## Tuto conversion PCB Atlantis vers compatibilité Cybertron

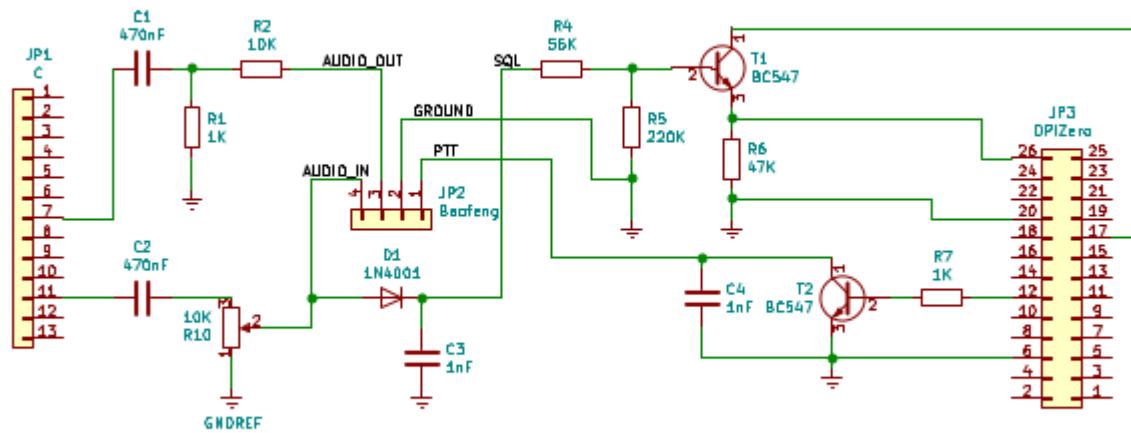
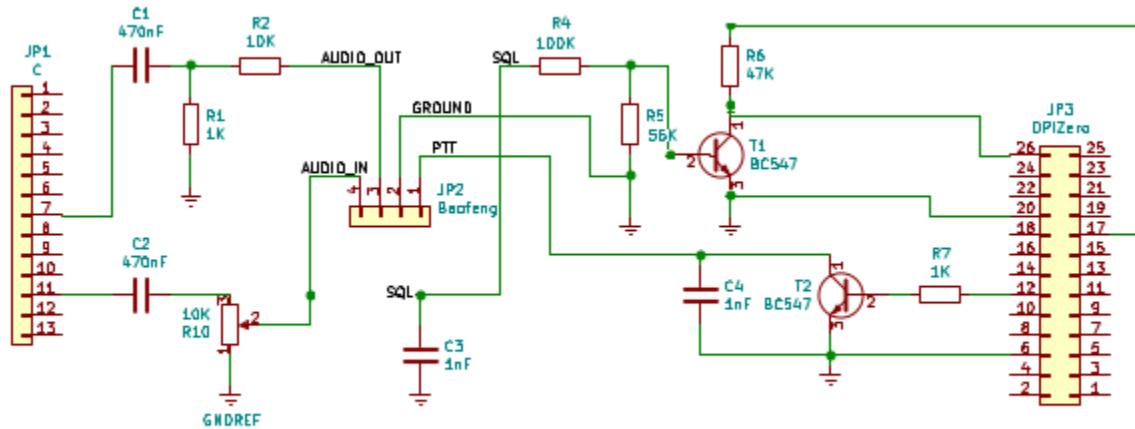
Donc suppression de la D1 entré signa SQL à la place D1  
inversion T1 et R6

Déplacer R4 à la Place de R5  
changer R4 en 100K
